**Advisering van
Sociale Dienst
Amsterdam
Rayonkantoor
Geuzenveld/Slotermeer**

**Lokatie:
Plein 40-45
Amsterdam**

**Amsterdam, 11 juli
Van Dijk, Van Soomeren en Partners
H. Stienstra
T. Woldendorp**

herinrichting rayonkantoor Plein 40-45
sociale dienst Geuzenveld-Slotermeer Amsterdam

TEKENING 1.

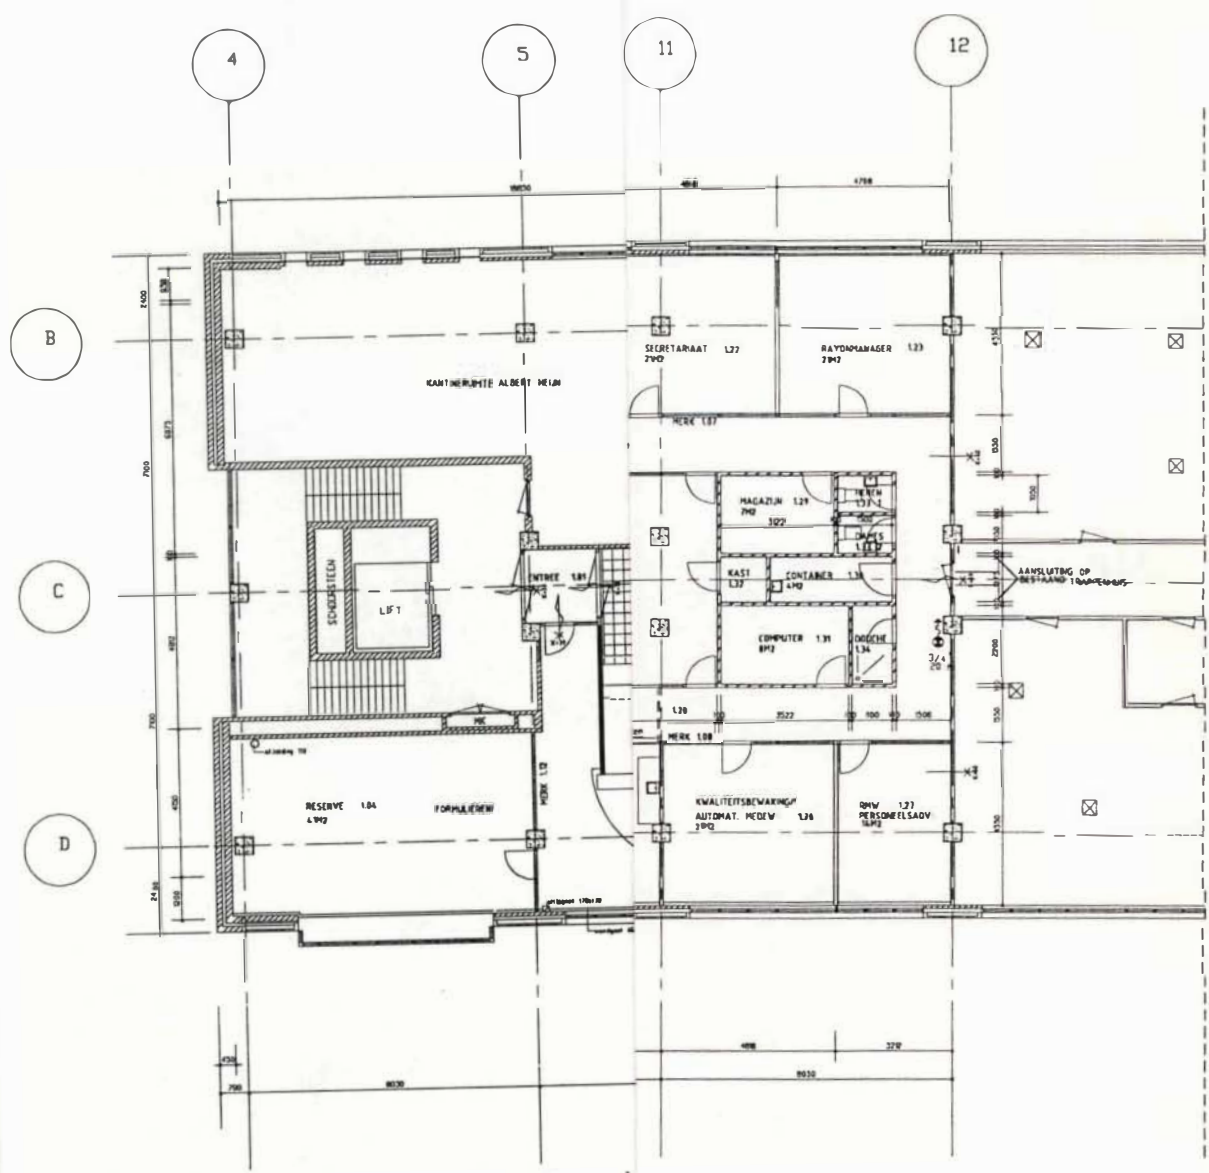
- De toekomstige ruimte voor de Gemeentelijke Sociale Dienst Amsterdam omvat gebruik entree trappenhuis NZ en de eerste verdieping tot aan de door 'zusterorganisatie Maatwerk' gehuurde ruimten. Via deze ruimten 'mag ook worden gevluht'. De gehuurde ruimte is thans 'volledig kaal' met alleen een compartimentering rond de toiletten. Vanuit het trappenhuis heeft de ruimte op de eerste verdieping een entree in een glaswand met sluisconstructie (twee keer een dubbele glazen deur).

- De wachtkamer is in pandig gesitueerd en krijgt alleen enig indirect daglicht doordat de receptie in open verbinding staat met ramen aan de pleinzijde. De wachtruimte is door eerder genoemde sluis direct verbonden met het trappenhuis. Hier komen cliënt en personeel elkaar tegen in een uiterst smalle corridor, terwijl de receptie er geen zicht op heeft. De behandel desks hebben door de vormgeving niet op alle hoeken van de ruimte zicht. Evenals dat bij het Delflandplein het geval is, is het een gemiste kans dat er geen gebruik is gemaakt van de kwaliteiten van de lokatie. Niets lijkt vervelender dan te wachten in een bijna van daglicht verstoken ruimte in de wetenschap dat op een paar meter afstand op het winkelplein het volle marktlevens zich afspeelt. Het uitzicht op het kleurrijke winkelplein zou het eventuele wachten kunnen veraangenamen. In de toekomstige situatie moet met veel lapmiddelen geprobeerd worden het wachten prettiger te maken.

- De toiletgroep bestaat uit een invalidentoilet en een dames- en een herentoilet. Het invalidentoilet vormt een zwakke schakel daar het, in tegenstelling tot het dames- en herentoilet, een element is dat door zowel cliënten als personeel gebruikt gaat worden. Het dames- en herentoilet komt in een kleine gemeenschappelijke hal uit, die vanuit de receptie niet te overzien is. Dit kan tot vervelende situaties leiden.

- De wachtruimte heeft direct contact met een achttal spreekkamers, die voorzien zijn van twee deuren: één voor de cliënt en één voor de medewerker. De (vlucht)deuren voor het personeel komen alle uit in de smalle gangen die door de langgerekte vorm van het gebouw (en de filosofie van de architect) soms pas na enkele tientallen meters in directe verbinding staan met werkeenheden. Door deze opzet van de gangen komen de spreekkamers los van de ramen te liggen en

- De helft van de spreekkamers is trapeziumvormig, waardoor de ruimte op een perspectivisch vreemde manier wegloopt. Dit kan een gevoel van onbehagen opwekken bij de cliënt. Door deze vorm komen de kolommen soms op een ruimtelijk knellende plek in de spreekkamer uit.

Het grote knelpunt in de logistiek is de inpendige wachtruimte. Het is de vraag of de Arbo-bepalingen voor de situering van de spreekkamers minder zwaar zouden kunnen wegen dan de uitgangspunten voor een comfortabele wachtkamer.

Buiten het publieksdeel valt de lange smalle corridor, die de verbinding vormt tussen het publieksdeel en het stafdeel, meteen op. De lange (loop)lijnen en de vele hoeken maken het kwetsbaar voor seksuele intimidaties. Met name de beide koffie- en kopieerhoeken zijn onoverzichtelijk.

TEKENING 2

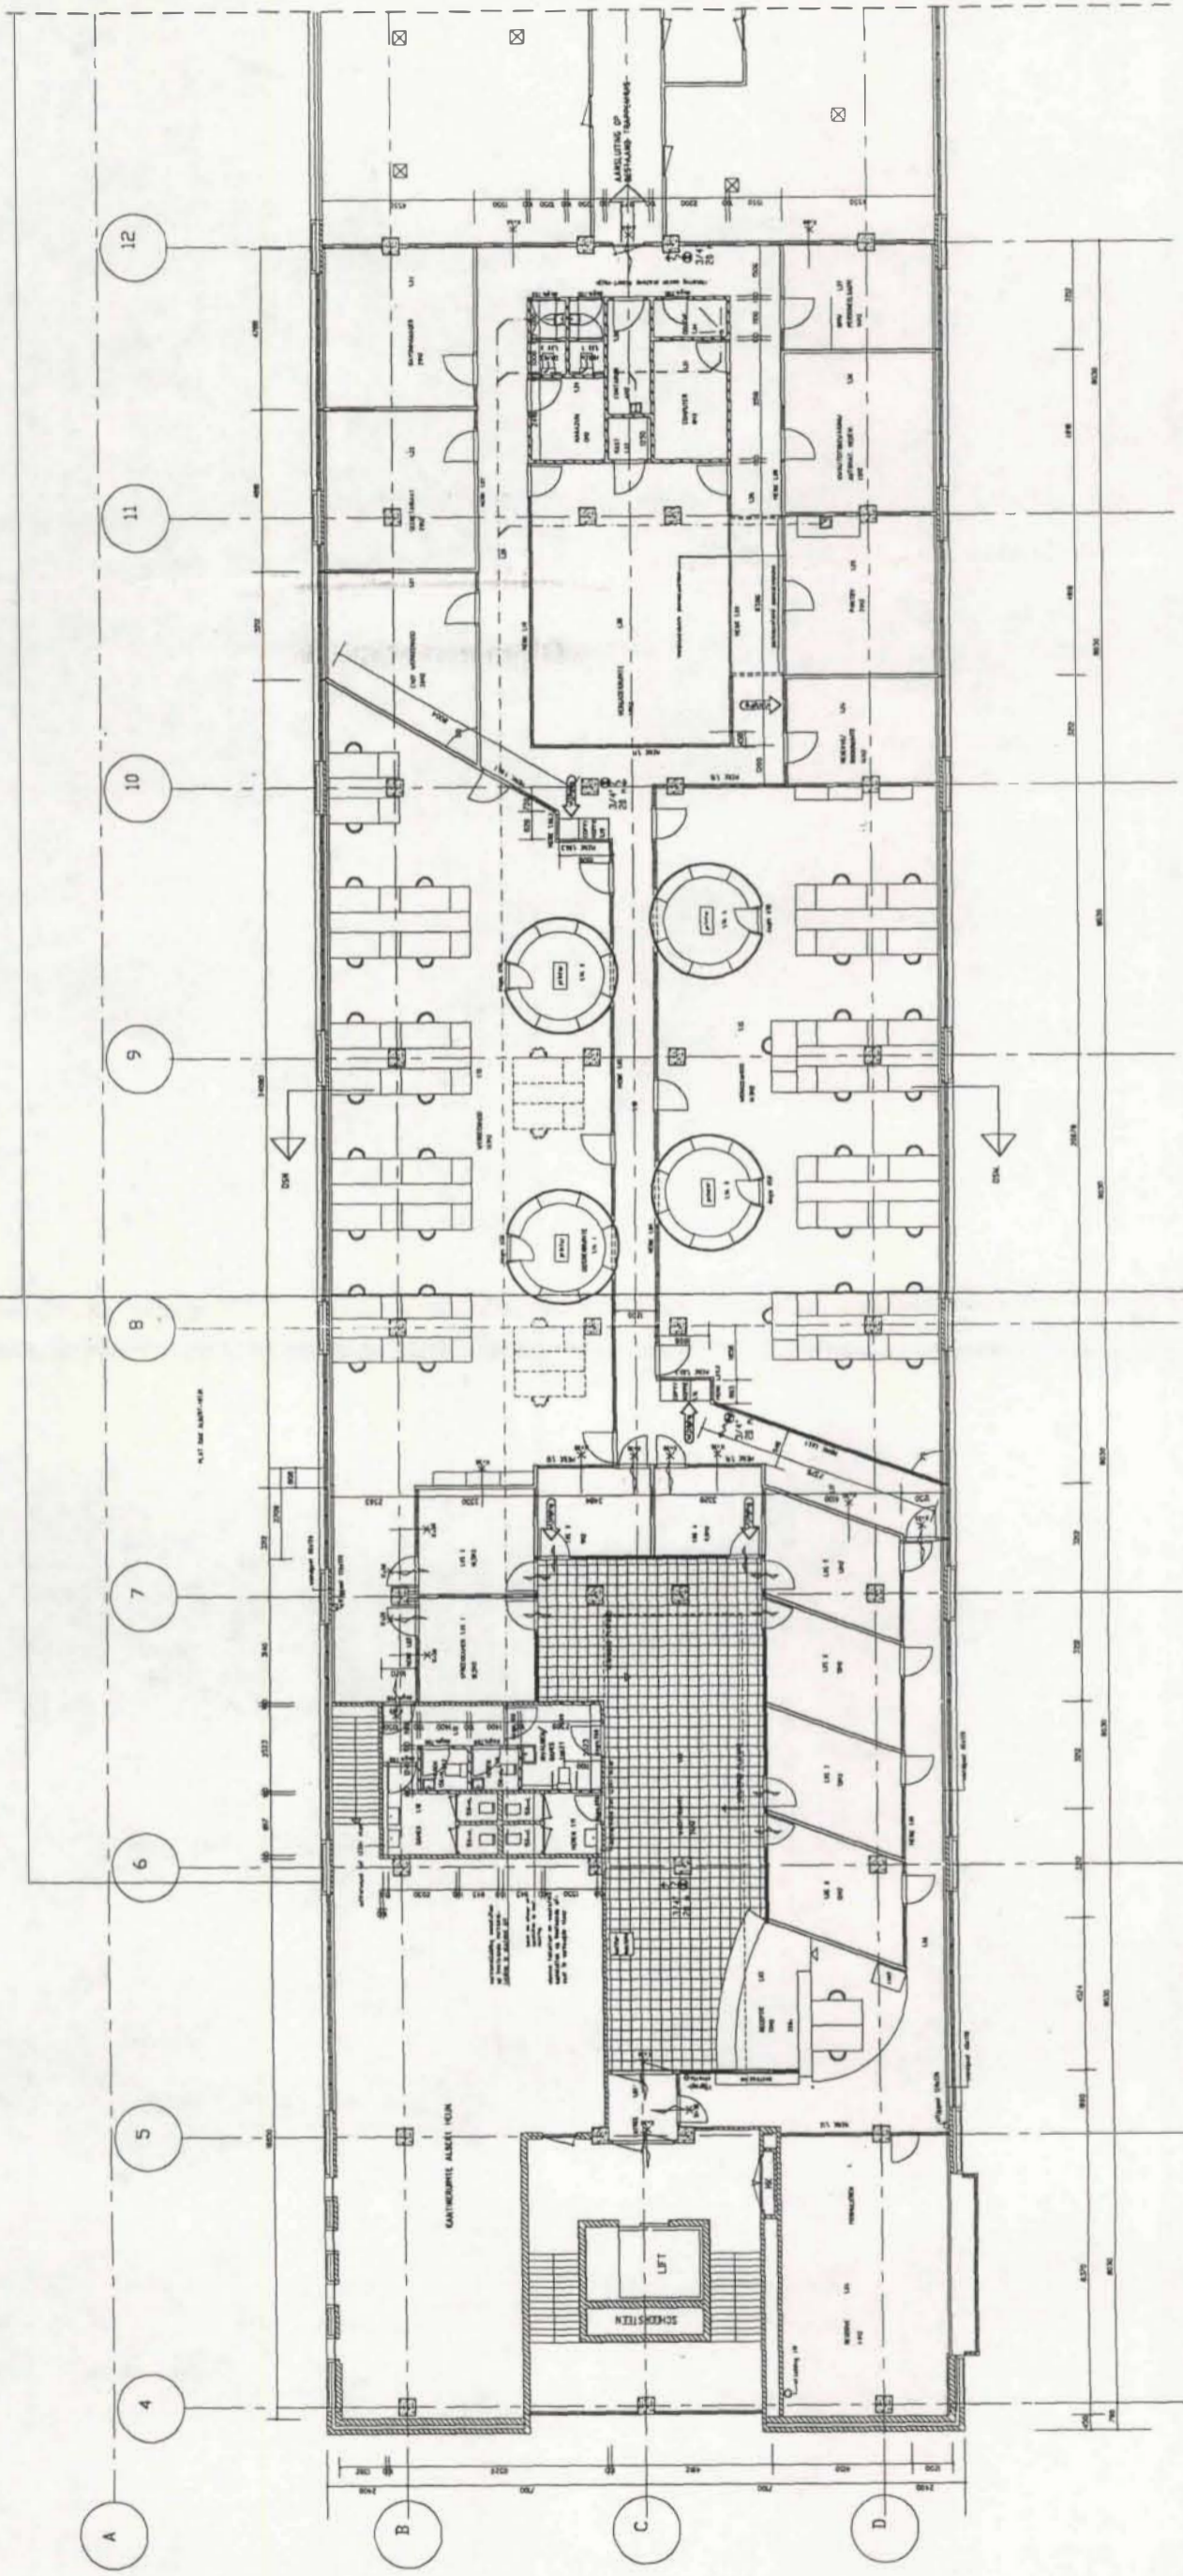
De wachtruimte sec is ruim van opzet zodat bij de plaatsing van de stoelen genoeg privacy tussen de cliënten gewaarborgd kan worden. De enige plek, die onoverzichtelijk lijkt, is die waar de entrees van de spreekkamers 1.05 1, 1.05 2 en 1.05 3 bij elkaar komen. Omdat ook hier een kolom staat, lijkt het allemaal wat krap. De krapte wordt nog eens versterkt door het gegeven dat het verhoogde plafond hier niet doorloopt. De vraag rijst dan ook wat de meerwaarde van deze hoek is, wanneer je het afzet tegen de erg kleine maat van juist deze drie spreekkamers.

De receptie heeft een open balie. Uit deze hoek komt het enige daglicht in de wachtkamer. Om de wachtruimte het weinige daglicht dat er kan komen te gunnen is het van belang dat de werkruimte achter de receptie gevrijwaard blijft van elementen (zoals forse decoratieve kamerplanten) die het licht wegnemen.

De kamers 1.05 1, 1.05 2, 1.05 3 en 1.05 4 hebben over het algemeen een erg kleine maat. Vooral kamer 1.05 4 is met 8.5 m² erg krap bemeten, als men in aanmerking neemt dat het een inpandig gelegen kamer is met maar heel weinig direct daglicht.

De glas-systeemwand, waar de lichttoetreding door geschiedt geeft zicht op de hoek met koffie- en kopieerapparatuur; dit biedt weinig privacy aan zowel de mensen op de gang als de cliënt in spreekkamer 1.05 4. Ten aanzien van de oude tekening (tekening 1) is de plek van de vluchtdeuren in de kamers 1.05 3 en 1.05 4 verbeterd; bij een onverhoedse vlucht loopt de medewerker niet meer direct tegen het kopieerapparaat. Tevens loopt hij/zij nu in de richting van de belendende werkeenheden en niet - zoals de eerdere tekening (mei 1995) liet zien - er vanaf. Het verdient aanbeveling om te onderzoeken of de onoverzichtelijke hoek in de

In vergelijking met het Delflandplein zijn er minder inrichtingsproblemen met de taps toelopende spreekkamers 1.05 5 tot en met 1.05 8 te verwachten. Dat heeft te maken met het feit dat in de situatie van Plein 40-45 de deuren in de korte zijde zijn opgenomen en niet in de lange schuine wand. Anders dan bij het Delflandplein deelt de tafel de ruimte in twee gelijkwaardige ruimten.

Door de trapeziumvorm van de kamers zal de perspectivisch vertekening evenwel eerder onrust dan rust teweeg brengen. Vooral in de kamers 1.05 5 en 1.05 8 zal dit zo werken daar de kolommen 'los' in de ruimte staan. Het zou aanbeveling verdienen juist deze twee kamers in een open verbinding met de achterliggende corridor te laten staan: daarmee zou de ruimte met de kolommen optisch vergroot worden (zie tekening 4). De deuren in het cliëntdeel zouden (ook) naar buiten open moeten kunnen gaan; dit om de ruimte niet kleiner te laten lijken en geen extra hindernis op te werpen voor een agressieve klant, die kwaad weg wil lopen.

TEKENING 3 : ENTREE

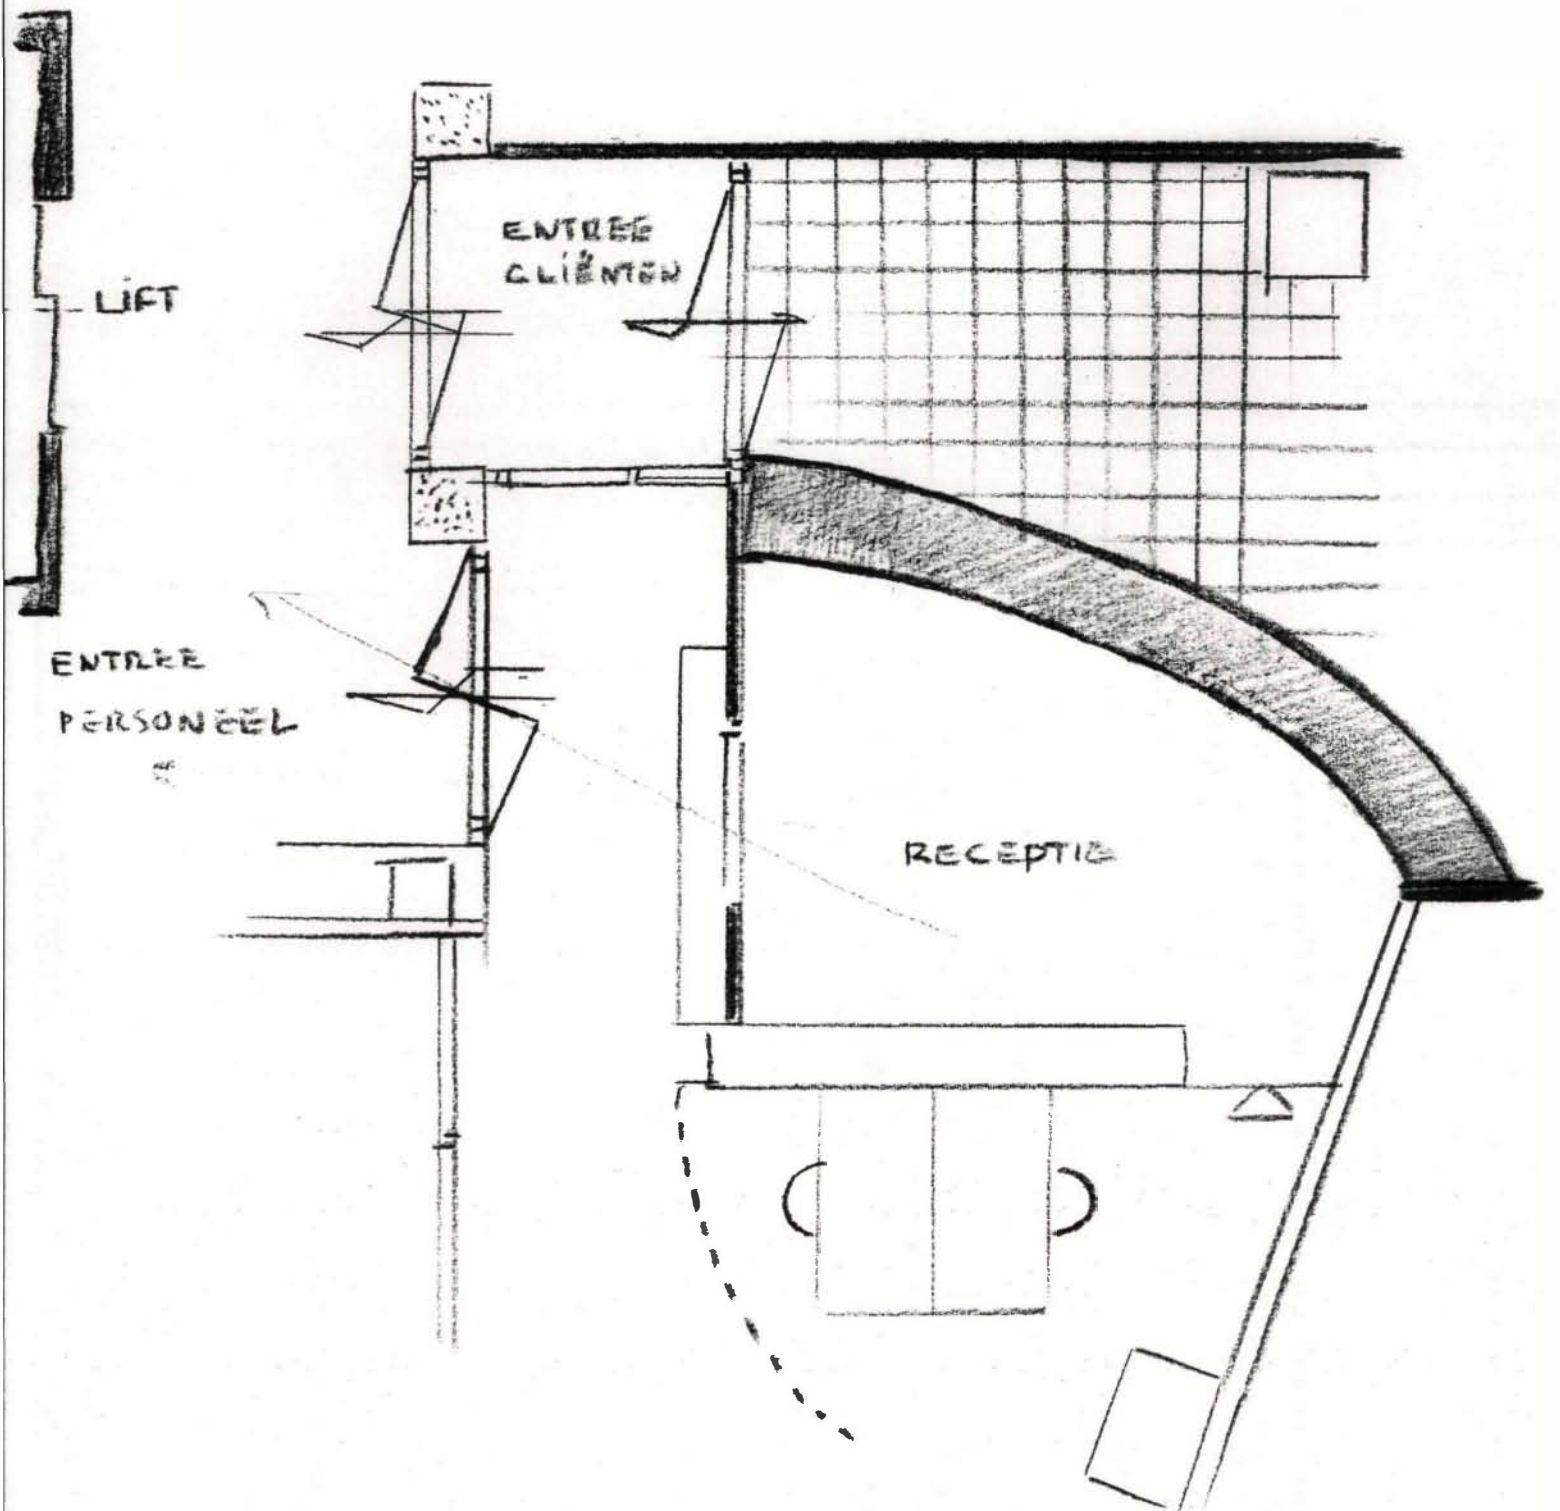
Het is essentieel dat voorzien wordt in een gescheiden ingang voor cliënt en personeel. Er zou gekeken moeten worden of naast de bestaande sluis een eigen ingang voor het personeel gemaakt kan worden. Door hier een glazen deur te situeren is er tevens de mogelijkheid zicht te hebben op arriverende en vertrekkende cliënten, omdat het trappenhuis dan visueel bij de receptie getrokken gaat worden. In vergelijking met de eerdere tekeningen is er al een raam tussen receptie en entree bijgekomen waarmee het binnenkomend en vertrekkend personeel gevolgd kan worden. Door een gescheiden deur van slagvast glas toe te voegen komt ook de omgeving van de lift in het gezichtsveld van de receptie. Door introductie van de deur kan er bovendien meer licht vanuit het trappenhuis in de wachtruimte komen. Dit punt is d.d. 30 juni uitgebreid met de architect besproken en wordt door hem in de volgende besprekingen met de opdrachtgever meegenomen (zie tekening 3).

De balie van de receptie is voorzien van een lichte bolling, zodat het zicht op de wachtkamer vergroot wordt; toch zou deze nog sterker moeten 'bollen' om echt goed overzicht te verkrijgen. Door de balie direct aan te laten sluiten op de plek waar de sluis is gesitueerd, wordt dit benaderd (zie tekening 3). In het kenningsmakingsgesprek met de architecten Koetsier & Kuen hebben we de meest ideale vorm van de balie besproken; een licht voorover hellende vorm. Dit advies is overgenomen, waarmee bereikt wordt dat de balie geen opstapmogelijkheden biedt. Bij de uitwerking van de balie moet naast allerlei functionele en vormgevingseisen rekening gehouden worden met slag-en slijtvast materiaal (niet alleen cliënt-proof, maar ook 'Cemsto-proof'): de fijnmazigheid van de roestvrijstalen plaat geeft snel verstopping met schoonmaakmiddelen, waardoor weer vuil aantrekken. En kleverige balies geven snel irritaties. Ook het kleurgebruik moet goed overwogen worden; blauw en roze zijn bijvoorbeeld rustgevendende kleuren, die bij verdere detaillering van de ruimte een rol kunnen spelen in het helpen voorkomen van agressie.
